**AVIS RELATIF À LA PROTECTION
CONTRE LES EVENTUELS EFFETS NOCIFS ET NUISANCES
PROVOQUÉS PAR LES RAYONNEMENTS NON IONISANTS
GÉNÉRÉS PAR DES ANTENNES ÉMETTRICES STATIONNAIRES**

Commune : WAVRE - Exploitant : TELENET GROUP

Référence exploitant : BW4566B

Rapport n° 4684 / 2023

Figure 1 : Vue en plan des lieux de séjour et des points de contrôle

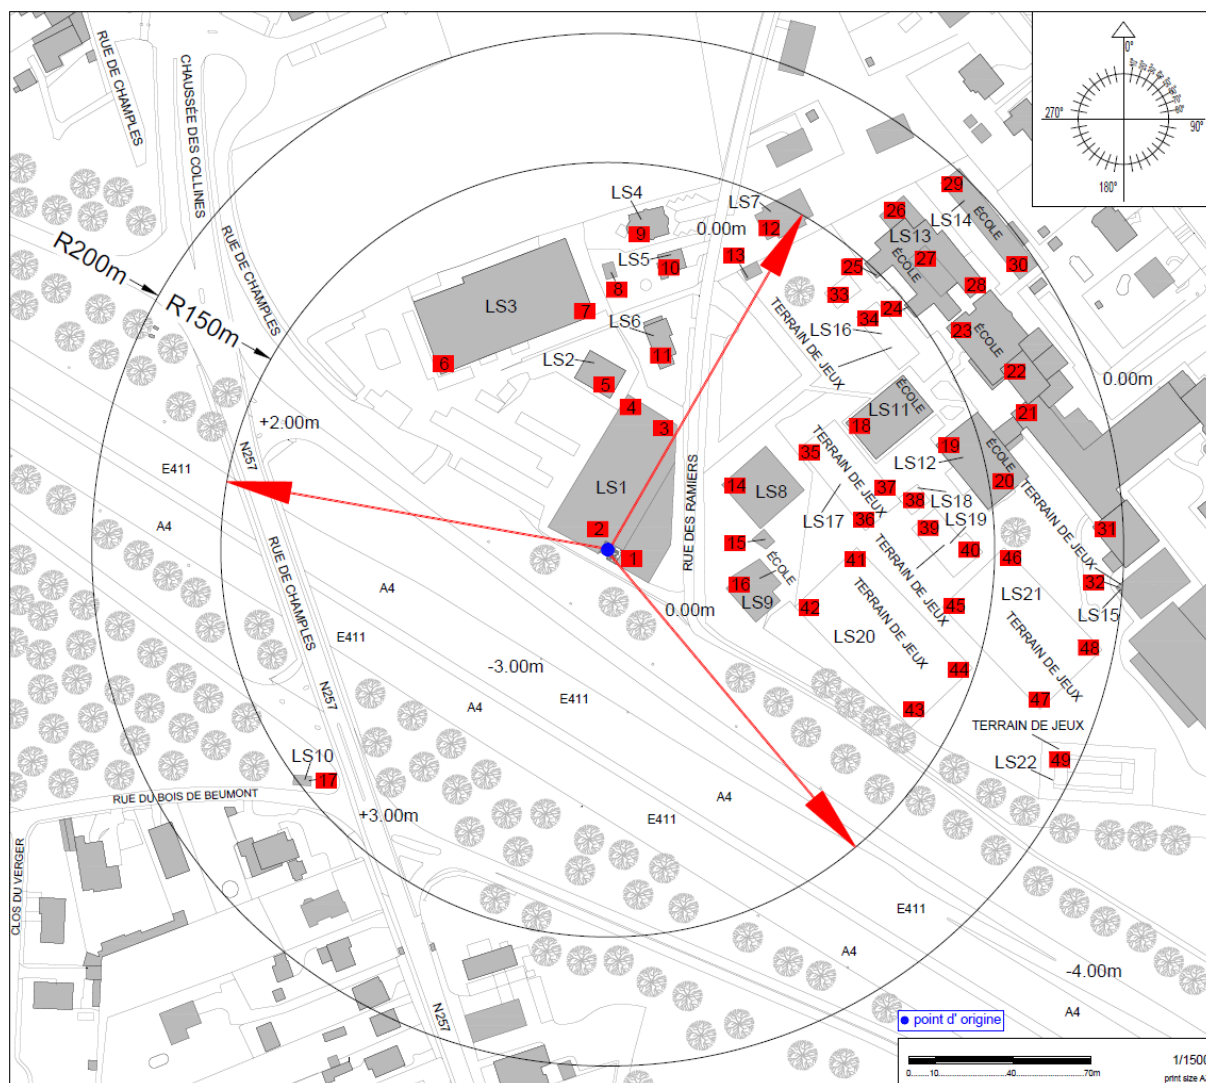
- le numéro du point de contrôle repris sur un des plans de la figure 1;
- le numéro du LS dans lequel se trouve le point de contrôle de la 1^{ère} colonne ;
- l'atténuation d'obstacle prise en compte pour le calcul de l'indice d'exposition dans le LS ;
- le résultat du calcul de l'indice d'exposition.

N° point de contrôle	LS	Atténuation (dB)	Indice d'exposition relatif à la limite par installation IE_i
33	LS16	0,0	0,940
34	LS16	0,0	0,813
43	LS20	0,0	0,799
10	LS5	3,0	0,579
13	LS7	3,0	0,573
44	LS20	0,0	0,569
11	LS6	3,0	0,535
12	LS7	3,0	0,521
9	LS4	3,0	0,447
45	LS21	0,0	0,442
49	LS22	0,0	0,414
47	LS21	0,0	0,402
38	LS18	0,0	0,385
25	LS13	3,0	0,384
37	LS17	0,0	0,379
39	LS19	0,0	0,370
18	LS11	3,0	0,345
40	LS19	0,0	0,341
24	LS13	3,0	0,325
26	LS13	3,0	0,316
8	LS5	3,0	0,315
46	LS21	0,0	0,293
7	LS3	3,0	0,290
27	LS13	3,0	0,288
6	LS3	3,0	0,285
48	LS21	0,0	0,273
36	LS17	0,0	0,270
29	LS14	3,0	0,246
41	LS20	0,0	0,243
23	LS12	3,0	0,234
28	LS13	3,0	0,224
32	LS15	0,0	0,206
19	LS12	3,0	0,188
30	LS14	3,0	0,182
22	LS12	3,0	0,157

En ce qui concerne les antennes de l'installation mentionnées dans le tableau 1, la distance maximale à laquelle la limite pourrait être atteinte, à l'extérieur, est égale à 155,8 m. S'il n'y a pas de LS à une distance inférieure, les antennes respectent forcément la limite d'immission.

Dans le cas des LS situés à l'intérieur des bâtiments, une atténuation d'obstacle est prise en compte et il en résulte que la distance maximale à laquelle la limite pourrait être atteinte se réduit à 110,3 m.

Figure 2 : Vue en plan des installations d'antennes dans un rayon de 300 mètres autour de l'installation faisant l'objet de la demande d'avis

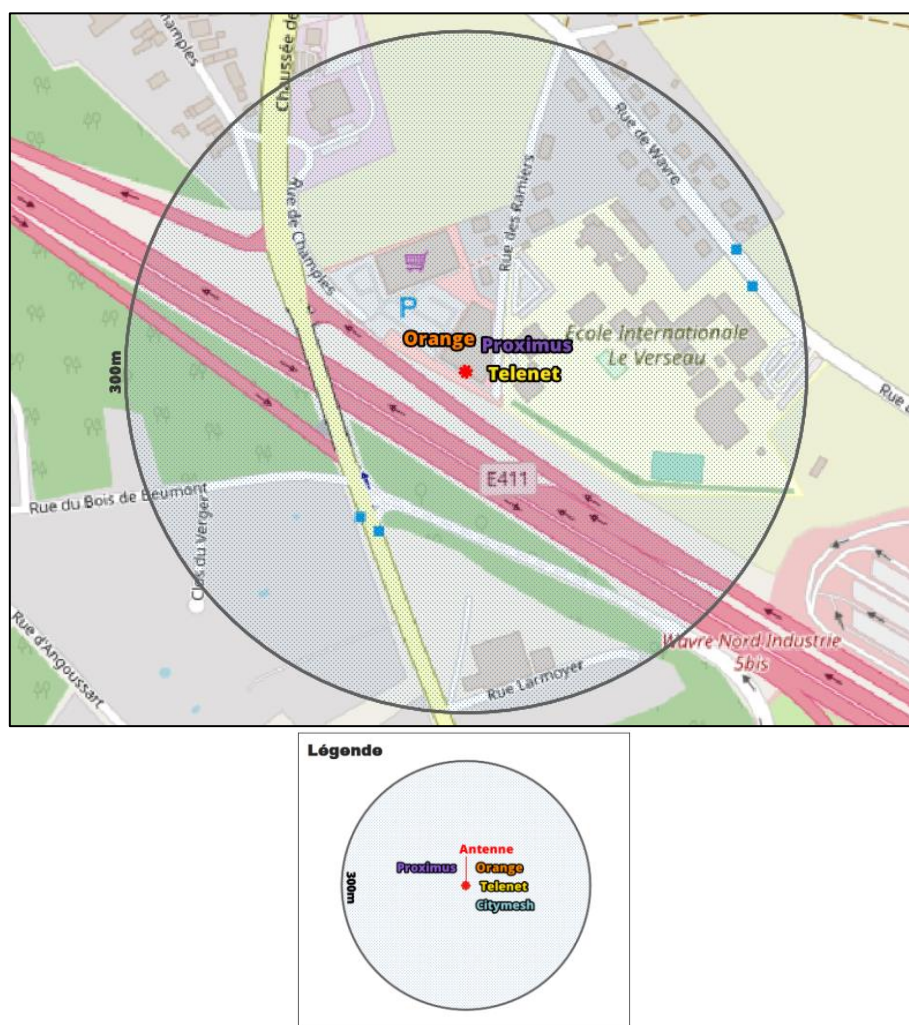
Le plan en projection verticale de la figure 2 indique la localisation des antennes actives éventuelles visées par le décret et situées dans un rayon de 300 mètres autour de l'installation référencée dans le paragraphe 2. Les données de localisation de ces antennes et les avis correspondant sont accessibles via le cadastre en ligne des antennes émettrices stationnaires⁶.

Compte tenu du nombre d'installations localisées dans la figure 2, il apparaît que l'intensité du rayonnement électromagnétique généré, dans les lieux de séjour situés à proximité de l'installation référencée dans le paragraphe 2, par l'ensemble des antennes émettrices stationnaires de l'ensemble des exploitants du même site d'antennes émettrices stationnaires respecte la limite fixée à l'article 4, § 2 du décret.
